改善箇所説明図

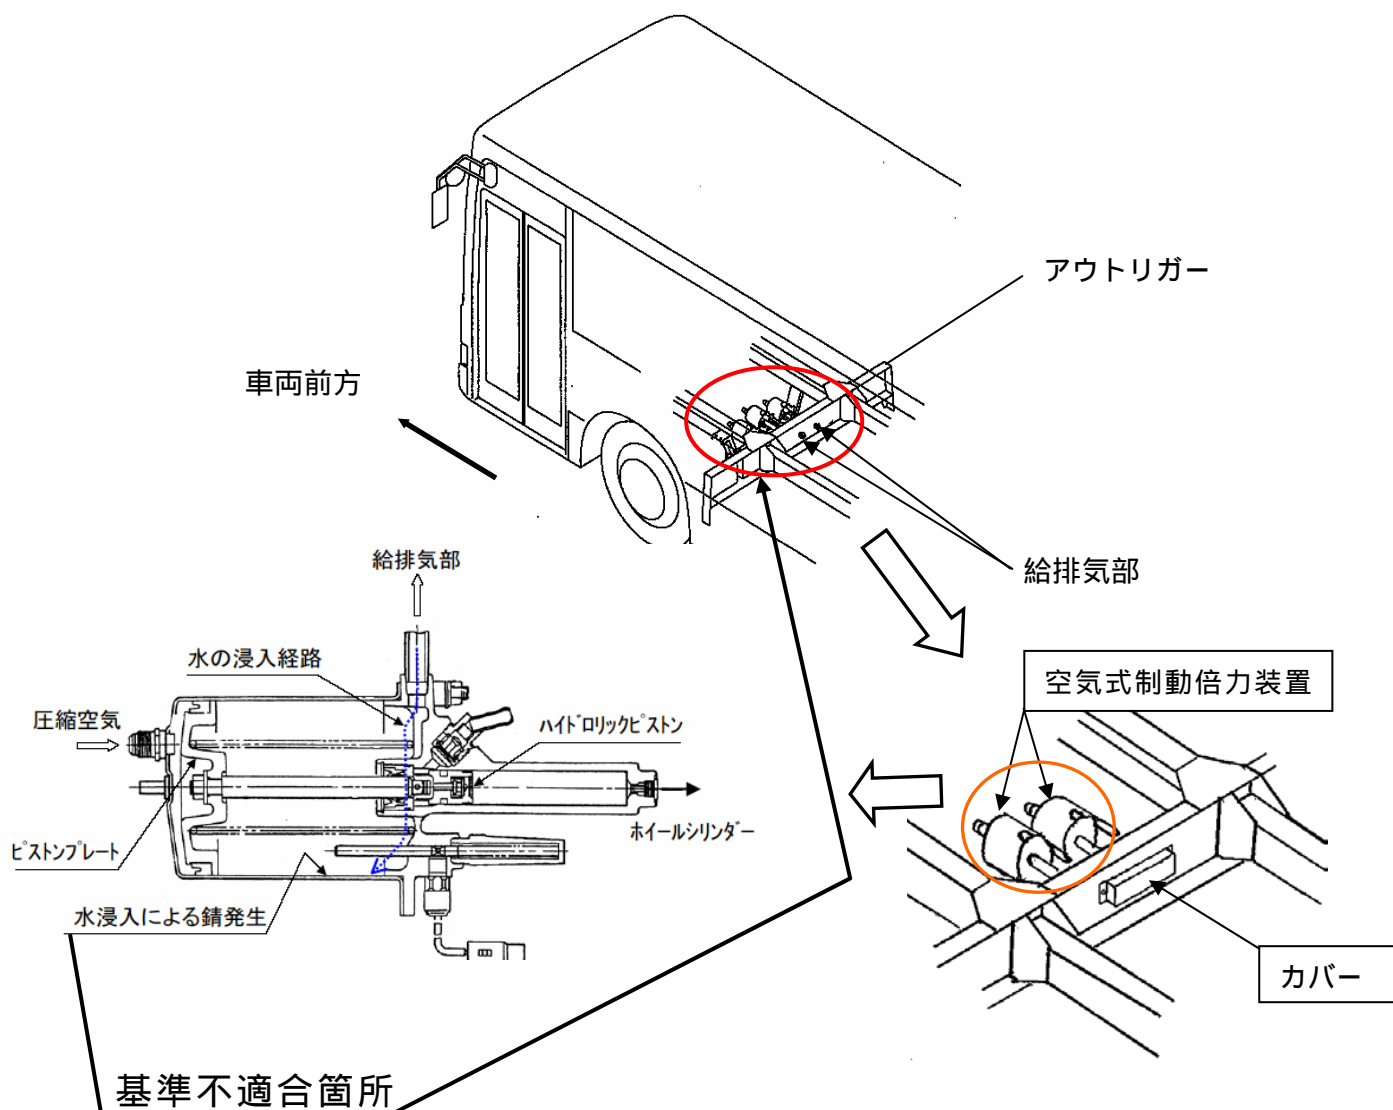
空気式制動倍力装置の吸排気部の防水カバーの装着を忘れたものがあるため、当該吸排気部から水が浸入するものがある。そのため、そのままの状態で使用を続けると、倍力装置内部に錆が発生し、最悪の場合、ピストンの作動不良により、倍力能力が減少し、制動力が低下するおそれがある。

全車両、倍力装置の吸排気部を点検し、防水カバーが未装着のものは追加する。なお、倍力装置内部を点検し、錆が認められるものは、新品に交換する。

識別：作業完了車には、車両左後方点検リッド裏の位置に「HB-17」の文字が記載された白黄色シールを貼り付ける。
